<Référence Notification: 97307925-FA>

Notification d'information de sécurité - Information Importante relative aux Systèmes de valves aortiques ACURATE neo2™ et ACURATE Prime™ (Implantation d'une valve aortique par voie percutanée (TAVI))

Objet : Mises à jour du Mode d'emploi et de la formation des médecins pour le Système de valve aortique ACURATE neo2™ (TAVI), et recommandations pour ACURATE Prime™, relatives au risque de sous-expansion de la valve. Le terme de valvule est utilisé dans la notice d'utilisation (IFU).

Figure 1 : Valve ACURATE sous fluoroscopie - la sous-expansion de la valve est visualisée comme une commissure postérieure non parallèle

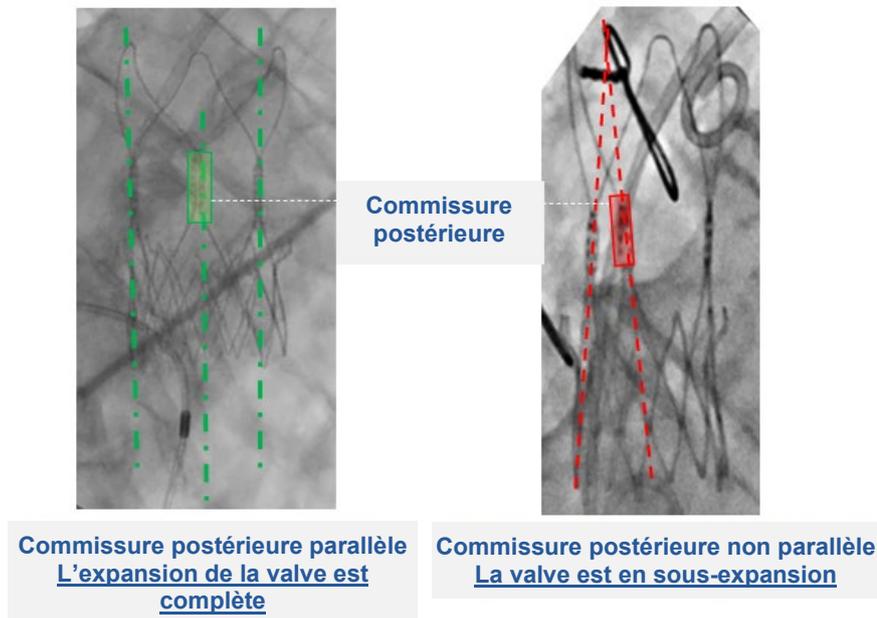
La sous-expansion de la valve peut être observée sous fluoroscopie (comme le montre la **figure 1**) au cours de la procédure initiale et peut être corrigée par des procédures appropriées de pré-dilatation et de post-dilatation. Par conséquent, Boston Scientific a mis à jour les notices d'utilisation de l'ACURATE *neo2* concernant le risque de sous-expansion de la valve et les procédures susceptibles de réduire ce risque, comme suit :

- L'accent est mis sur la pré-dilatation avec un ballonnet de valvuloplastie de taille appropriée.
- La réalisation d'une deuxième vue fluoroscopique pendant la procédure pour visualiser la commissure postérieure non parallèle et la sous-expansion.
- La réalisation d'une post-dilatation, conformément à l'IFU, pour améliorer l'expansion de la valve.
